1. Территории, прилегающей к зданию (участка): МАОУ СОШ № 2; 628661, ХМАО-ЮГРА, г. Покачи, ул. Мира, д.8/1;

2. Входа (входов) в здание: МАОУ СОШ № 2; 628661, ХМАО-ЮГРА, г. Покачи, ул. Мира, д.8/1;

Фото 16

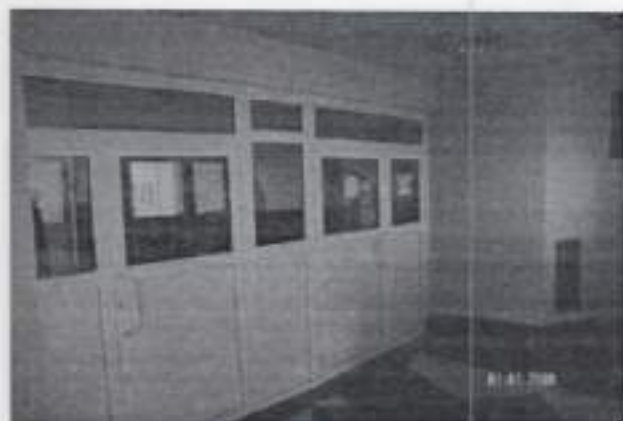
размещением на расстоянии 0,8 – 0,9 м., до препятствия (лестницы). Глубина предупреждающего указателя не менее 0,5 – 0,6 м. (входит в общее нормируемое расстояние, т.е. указатель должен заканчиваться до препятствия на расстоянии 0,3 м.). Высота указательного рифа 5 мм.
2.2	Пандус (наружный)	Есть	—	10-13	Нарушение действующих норм СП 59.13330.2016	К, О	Привести в соответствие с действующими нормами, регламентирующими данное требование (СП 59.13330.2016);	-Уклон пандуса должен быть не круче 1:20(5%) (СП 59.13330.2016 п.5.1.14), на данном объекте уклон составляет 11%, что затрудняет самостоятельное передвижение инвалидов на кресле-коляске, при расчетном перепаде высоты в 3,0 м. вме-

<p>сто пандуса следует применять подъемные устройства – подъемные платформы, либо необходима реконструкция пандуса, с допустимым уклоном 5%, как компенсирующее мероприятие следует установить на пандусе кнопку вызова помощника (в составе системы вызова помощника) с расположением перед началом марша пандуса с правой стороны на высоте 0,8 м. от уровня земли. Кнопки системы вызова помощника должны быть выполнены из материалов обеспечивающих всепогодное использова-</p>
--	--	--	--	--	--	--	--	--

<p>ние, в антивандальном корпусе, с четко определяемой зоной нажатия в диаметре не менее 60 мм;</p> <p>- Разместить тактильную табличку с нанесением пиктограммы «вызов помощи» размером не менее 200x200 мм;</p> <p>- Реконструкция ограждения пандуса, с установкой непрерывных, двухуровневых перил (1-й уровень 0,7 м., 2-й уровень 0,9 м.).</p> <p>- Расстояние между поручнями пандуса одностороннего движения должно быть в пределах 0,9-1,0 м.</p> <p>Устанавливаемые уровни должны обладать непрерывным, не травмирующим завершением, с удлинением в</p>
--	--	--	--	--	--	--	--	---

приделах 0,3 м., относительно марша пандуса (СП 59.13330.2016. п.5.1, ГОСТ Р 51261). Перила должны быть расположены в одной плоскости. Расположить дополнительный ригель, размещенный на высоте не менее 0,1 м., от уровня ступени, для выполнения функции «тростеотбойника»; -Поверхность пандуса должна быть нескользкой, выделенной цветом или текстурой, контрастной относительно прилегающей территории.
2.3	Входная площадка (перед дверью)	Есть	---	14	Нарушение действующих норм СП 59.13330.2016 не выявлено	К, С, Г, О, У	---	---
2.4	Дверь (входная)	Есть	---	15-17	Нарушение действующих норм СП	К, О, С, Г	Привести в соответствие с действующими нор-	- Требуется регулировка устройства

59.13330.2016	мами, регламентирующими данное требование (СП 59.13330.2016);	автоматического закрывания двери (доводчик) до нормативных показателей (СП 59.13330.2012. п.5.1.6.) «На путях движения МГН рекомендуется применять двери на петлях одностороннего действия с фиксаторами в положениях "открыто" или "закрыто". Следует также применять двери, обеспечивающие задержку автоматического закрывания дверей, продолжительностью не менее 5 секунд. Следует использовать распашные двери с доводчиком (с усилением 19,5 Нм)»;
--	--	--	--	--	---------------	---	---

Фото 27

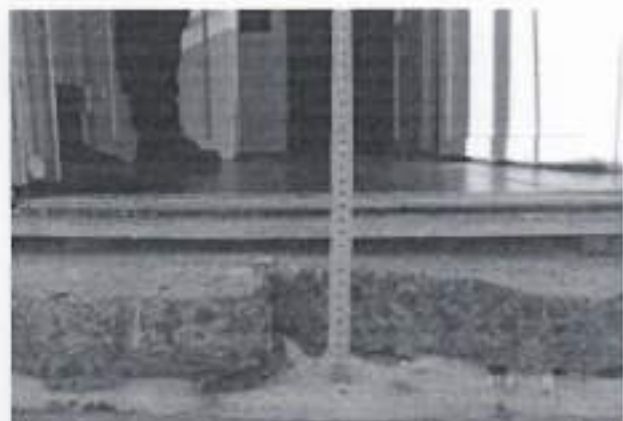
путем бетонного выравнивания;
Общие требования к зоне	Есть	---	---	Нарушение действующих норм СП 59.13330.2016 не выявлено	К, О, С, Г, У	---	---

Фото 28

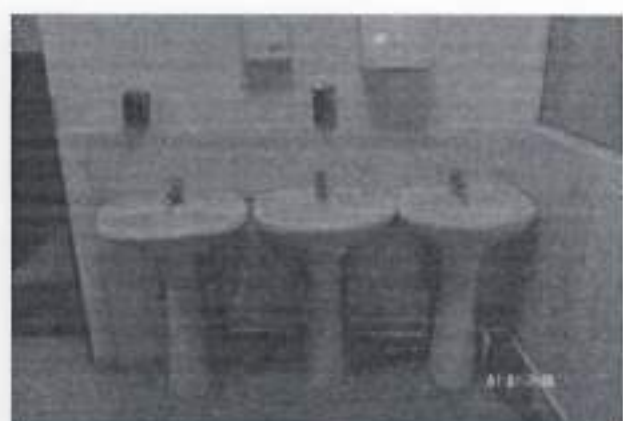
ции об эвакуации в случае чрезвычайных ситуаций. (СП 59.13330.2016 п. 8.2.5)
								-Разместить пиктограмму «вход/выход» размером не менее 150x150 мм; - Размещение тактильной таблички с нанесением пиктограммы «направление движения» размером не менее 150x150 мм; -В санитарной зоне перед столовой одну раковину заменить на специализированную медицинскую с соответствующим поручнем; -Установить сенсорный смеситель и автоматический до-
4.2	Зальная форма обслуживания (помещение столовой)	Есть	—	28,29	Нарушение действующих норм СП 59.13330.2016	К, О, С, Г, У	—

<ul style="list-style-type: none"> затор для мыла; - Нанесение контрастной маркировки дверного проема, либо лентой, либо методом окрашивания не менее 50 мм шириной по периметру проема;
								<ul style="list-style-type: none"> - Контрастная маркировка ручек входной двери; - Обеспечить наличие специализированной мебели, а именно стола с изменяемой высотой столешницы (плавных ход, электрический привод);
4.3	Зальная форма обслуживания (актовый зал)	Есть	---	30	Нарушение действующих норм СП 59.13330.2016	К, О, С, Г, У	---	<ul style="list-style-type: none"> - Обеспечить выделение мест для людей передвигающихся на креслах-колясках, путем нанесения на поверхность пола го-

Фото 32

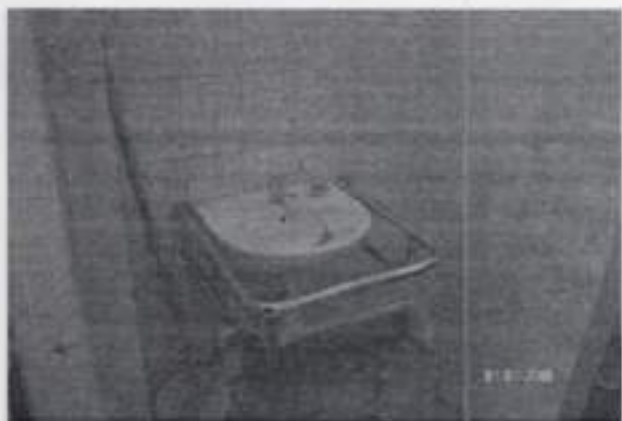
№	Наименование функционально-планировочного элемента	Наличие элемента			Выявленные нарушения и замечания		Работы по адаптации объектов	
		есть/нет	№ на плане	№ фото	Содержание	Значимо для инвалида (категория)	Содержание	Виды работ
5.1	Туалетная комната	Есть	—		Нарушение действующих норм СП 59.13330.2016	К, С, Г, О, У	Привести в соответствие с действующими нормами, регламентирующими данное требование (СП 59.13330.2016);	- Обеспечить наличие стационарных, откидных опорных поручней для организации туалетной комнаты общего пользования для нужд людей с инвалидностью категорий: К, О, С (поручни размещаются по обеим сторонам унитаза. Уточнение: один поручень откидной, один стационарный, со стороны откидного поручня, на расстоянии 0,8 м

<p>(пространство для инвалида колясочника), в целях организации зоны пересаживания, для этого необходимо изменить расположение унитаза;</p> <p>-Дополнительно предусмотреть установку крючков для одежды, держателей для трости и костылей, специализированных смесителей, автоматических сушилок для рук, поворотного зеркала.</p> <p>В специализированной кабине предусмотреть свободное пространство диаметром 1,4 м., необходимого для маневрирования кресла - коляски;</p> <p>- Разместить кнопку вызова помощника (в составе системы вызова помощника) с расположением в</p>
--	--	--	--	--	--	--	--	--

<p>зоне унитаза на высоте 0,8 м. от уровня пола, с установкой, в кабине санузла, в зоне прямой досягаемости. Кнопки системы вызова помощника должны быть выполнены из материалов обеспечивающих влагозащитенность, в антивандальном корпусе, снабжены шнурком, с четко определяемой зоной нажатия в диаметре не менее 60 мм.</p> <p>- Разместить мнемосхему санузла возле входа в помещение, со стороны открывания двери (расположения ручки двери) на высоте 1,2-1,6 метра, с указанием расположения объектов внутри помещения;</p> <p>- Размещение так-</p>
--	--	--	--	--	--	--	--	---

<p>тильной таблички с нанесением пиктограммы доступной универсальной кабины, размером не менее 150x150 мм;</p> <p>- Размещение тактильной таблички с нанесением пиктограммы «вызов помощи» размером не менее 150x150 мм;</p> <p>- Размещение тактильной таблички с нанесением пиктограммы «выход» размером не менее 150x150 мм;</p> <p>- Размещение тактильной таблички с нанесением пиктограммы «направление движения» размером не менее 150x150 мм;</p> <p>- Нанесение контрастной маркировки дверного проема,</p> <p>- Контрастная маркировка ручек входной двери санузла;</p>
--	--	--	--	--	--	--	--	---
